Modulo per la presentazione delle osservazioni per i piani/programmi/progetti sottoposti a procedimenti di valutazione ambientale di competenza statale

Progetto di un impianto di produzione di energia di energia eolica localizzato nei comuni di Avetrana (TA), Salice Salentino (LE), Nardò (LE) e Porto Cesareo (LE) in località "il Canalone" con opere di connessione realizzate anche nel comune di Erchie (BR), composta da 6 aereogeneratori di potenza pari a 6 MW per una potenza complessiva pari a 57,20 MW comprensivo di un sistema di accumulo –

Valutazione Impatto Ambientale - Codice procedura (ID_VIP/ID_MATTM) 6276

TESTO DELL' OSSERVAZIONE

ALLEGATO 3

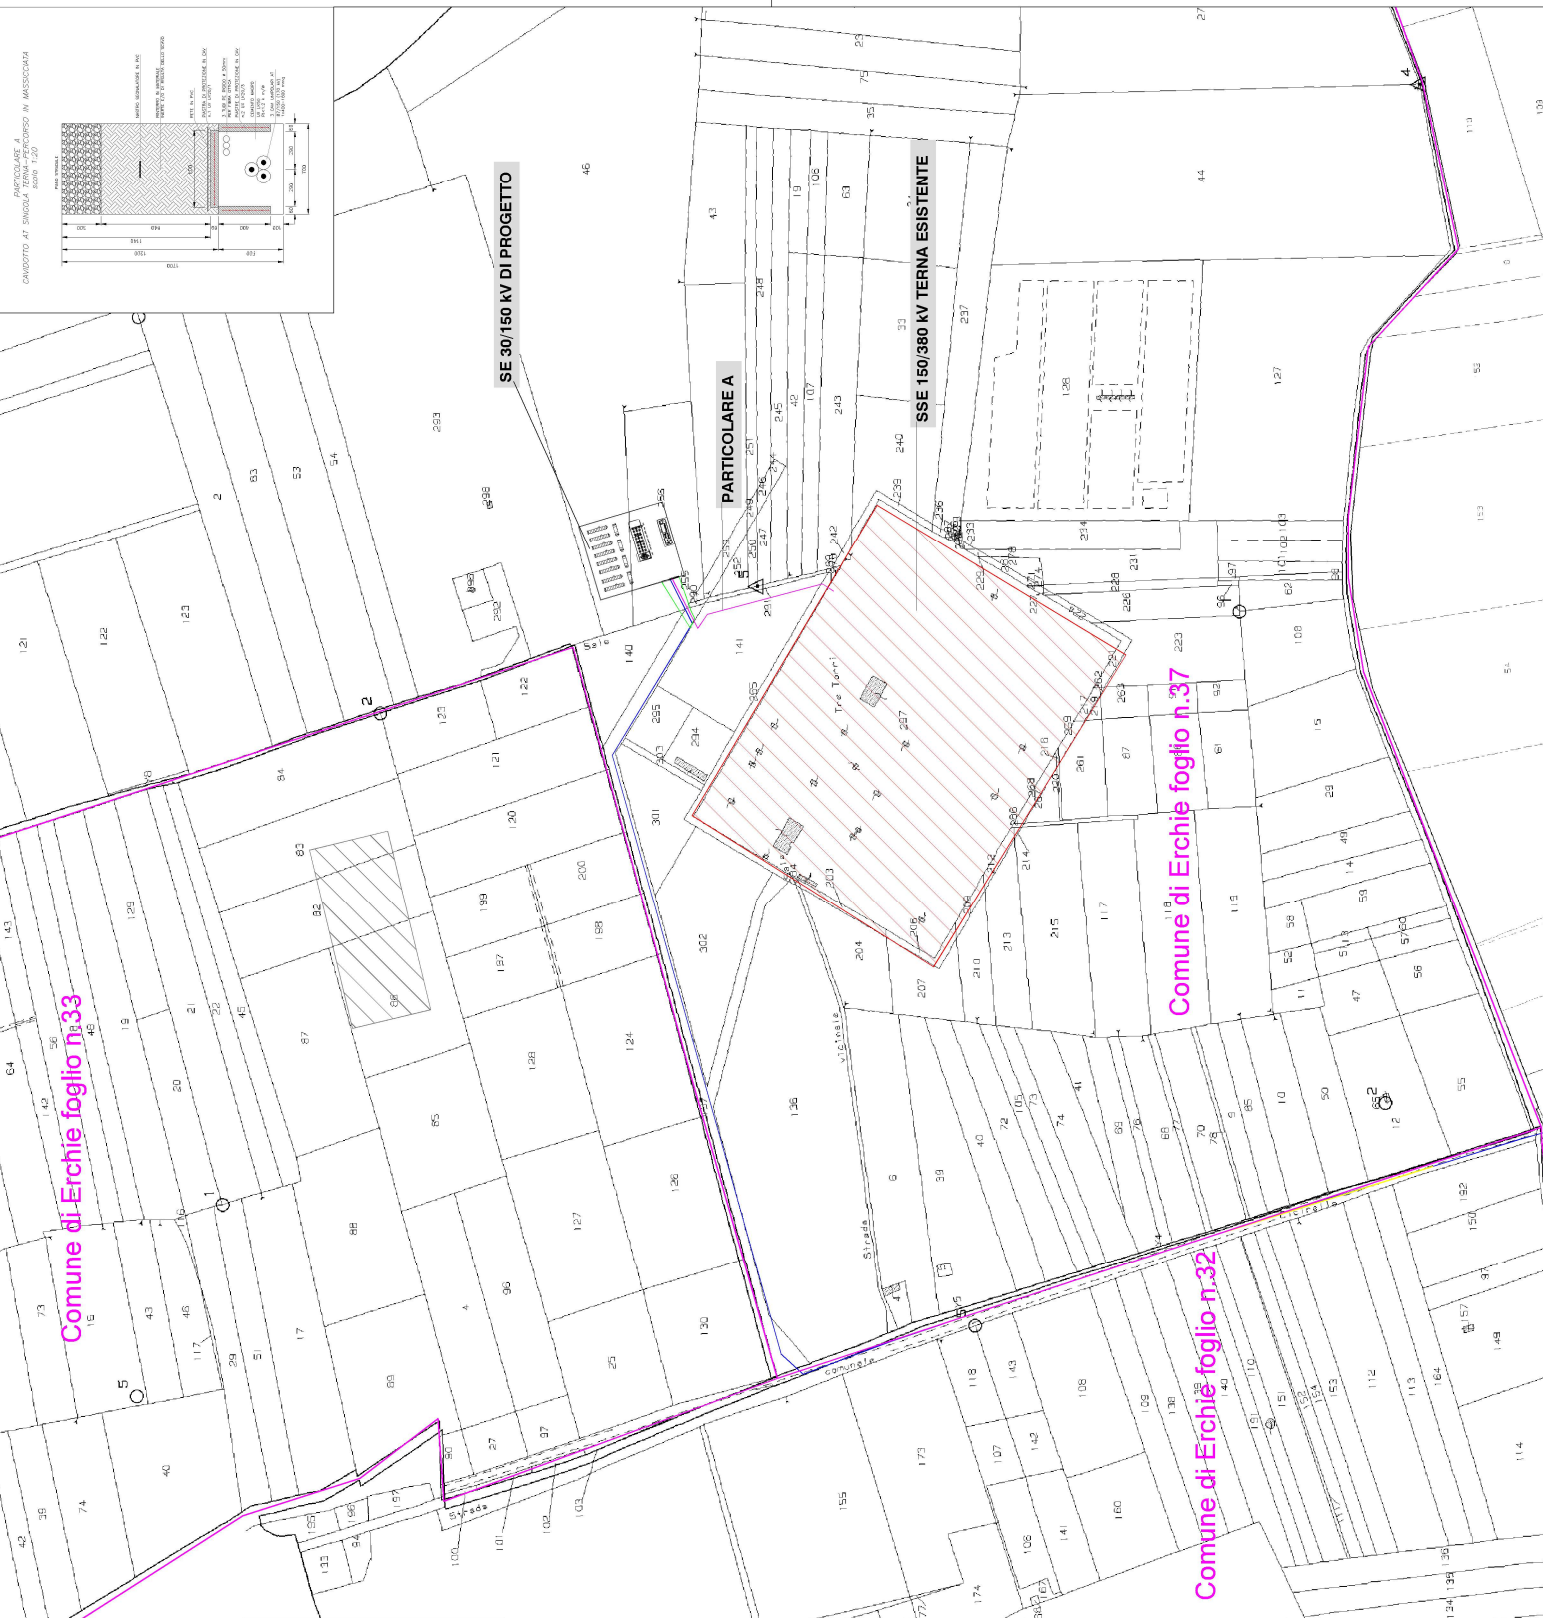
Come evidente nell'elaborato della proponente "PLANIMETRIA - STAZIONE ELETTRICA 30/150 Kv" (Codice elaborato 1459-PD-A-5-1-TAV-r00 in allegato al presente documento), la società Repower Renewable S.p.A. prevede come opera di rete il collegamento alla SE di progetto Erchie (SE 30/150 kV) su un'area per la quale, tuttavia, non dispone di alcun diritto sui relativi terreni (Catasto Terreni del Comune di Erchie Foglio 37, particelle 46 e 256).

Tali terreni, infatti, sono stati prenotati giusta contratto preliminare di compravendita sottoscritto (e trascritto) dalla società Tre Torri Energia Srl, appartenente al gruppo societario di chi scrive, e parte del medesimo progetto di sottostazione utente condivisa già approvato da Terna e di cui sotto.

Il contratto preliminare de quo d.d. 11 dicembre 2019 è autenticato nelle firme dal notaio Francesco Di Gregorio di Mesagne, rep. 65079 n. 27651 e garantisce l'acquisto della porzione del terreno, identificato al Catasto Terreni del Comune di Erchie, al foglio 37, particelle 46 (parte) e 256, dell'estensione di un ettaro.
